表 B. 0. 24 监理通知回复单

工程名称：山西省太原市晋源区 17 万千瓦屋顶分布式光伏发电项目工程 编号：

我方接到编号为 ZHJL-TZD-0010 的监理通知单后，已按要求完成了北瓦窑村支架整改工作，请予以复查。详见附件

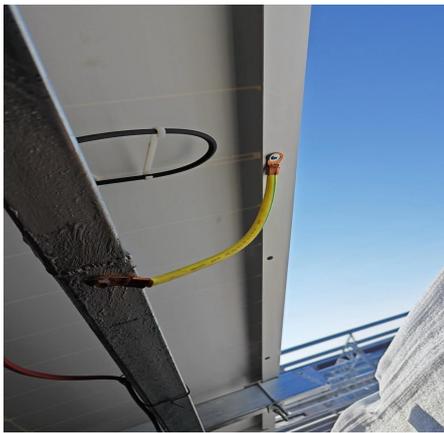
2、不跟相邻组件高差大于 2mm，对缝不齐；组件板缝宽不均匀，打胶不严，存在未打胶和透光，个别未贴丁基胶带，有较大渗漏隐患。

已整改：重新调整组件间隙，防水胶密实。
